**Forum mondial de l'harmonisation  
des Règlements concernant les véhicules**177<sup>e</sup> session

**Accord de 1958 : Examen de projets d'amendements  
à des Règlements ONU existants, soumis par le GRBP****Proposition de complément 5 à la série 03  
d'amendements au Règlement ONU n° 51  
(Bruit des véhicules des catégories M et N)****Communication du Groupe de travail du bruit et des pneumatiques\*****Révision 1**

## Complément 5 à la série 03 d'amendements au Règlement ONU n° 51 (Bruit des véhicules des catégories M et N)

« Figure 4c

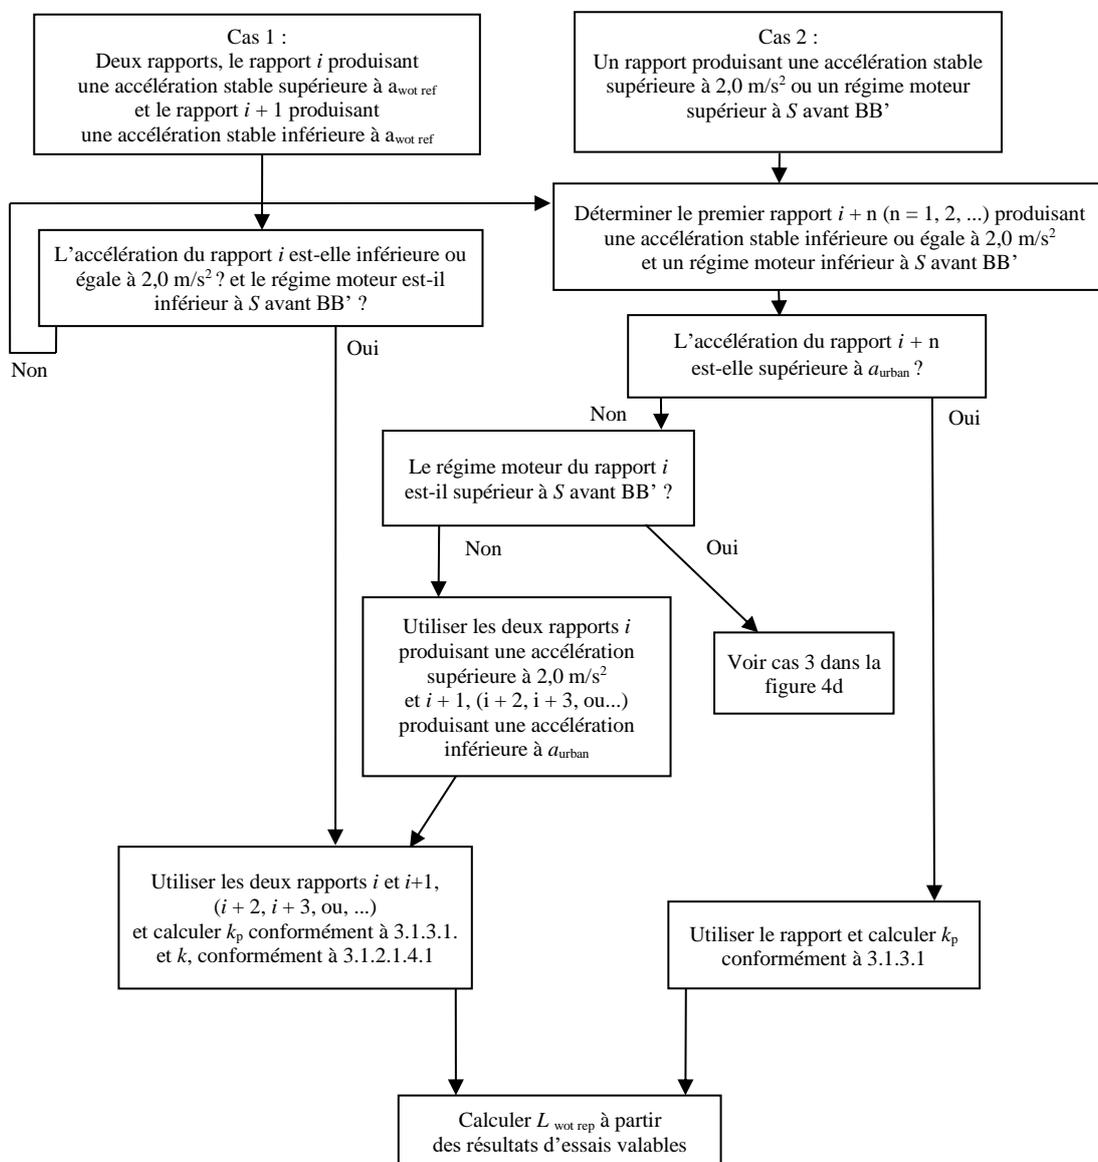
Appendice de l'annexe 3,

Figure 4c, lire :

**Diagramme de décision pour les véhicules soumis à essai conformément aux dispositions du paragraphe 3.1.2.1 de l'annexe 3 du présent Règlement – Sélection des rapports avec rapports verrouillés – deuxième partie »**
